**Referência: Processo nº 02022.000336/2014-53 – Licenciamento Ambiental da Atividade de Perfuração Marítima no Bloco FZA-M-59, Bacia da Foz do Amazonas**

**Assunto: Encaminhamento da Revisão 02 do Relatório de Impacto Ambiental - RIMA.**

**Atividade de Perfuração Marítima de Poços  
no Bloco FZA-M-59, na Bacia da Foz do  
Amazonas**

**Resposta ao Parecer Técnico Nº 12/2017-  
COEXP/CGMAC/DILIC**

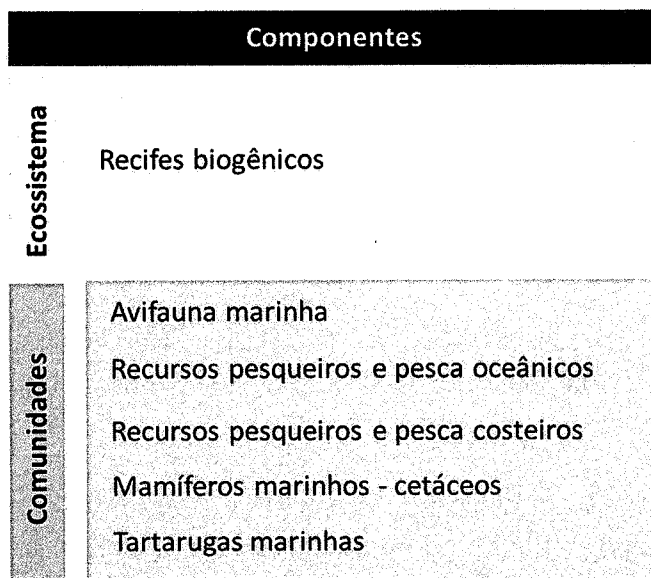
**Solicitação/Questionamento:** *“Solicita-se informar quais fatores ambientais tiveram seu risco avaliado pela análise e quais podem ser atingidos por óleo e quais não, com especial atenção às áreas recifais da Foz do Amazonas.”*

**Resposta/Comentário:** Nessa seção foram avaliados apenas os fatores ambientais passíveis de serem atingidos por óleo segundo as modelagens realizadas. Os fatores ambientais avaliados encontram-se discriminados na figura abaixo.

Essa informação foi inserida na página 57/68 da revisão 02 do RIMA.
